RESOLUCIÓN No.

POR MEDIO DE LA CUAL SE NIEGA UN PERMISO DE VERTIMIENTOS Y SE ADOPTAN OTRAS DETERMINACIONES

2. Que, en atención a lo precitado, funcionarios de la Corporación realizaron visita técnica el día 16 de octubre del año en curso, donde se evidenció que el inmueble objeto de solicitud se encuentra ubicado en **zona urbana** del municipio de El Santuario y, del cual se generó el informe técnico **IT-07611-2025 del 27 de octubre de 2025**, dentro del cual se formularon las siguientes observaciones y conclusiones:

Imagen 2. Determinante POT – Fuente. Geoportal Cornare

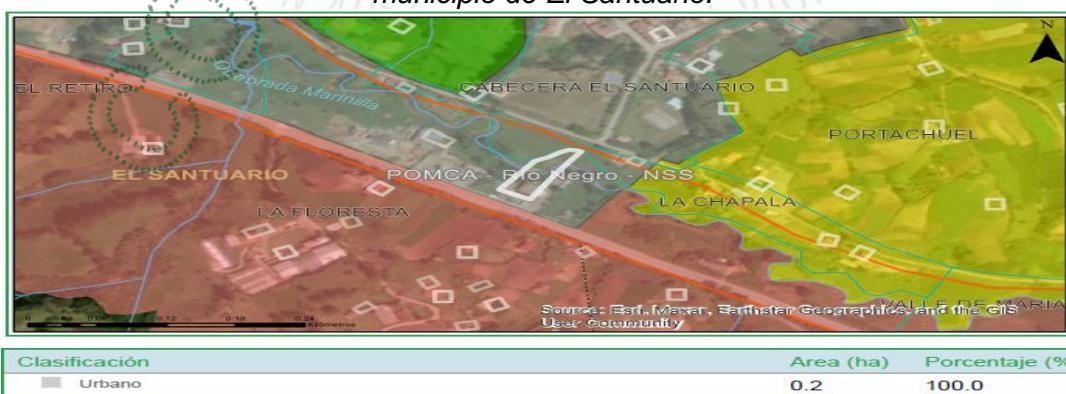
El predio con FMI 018-10499, se localiza en su totalidad en el área urbana del municipio de El Santuario.
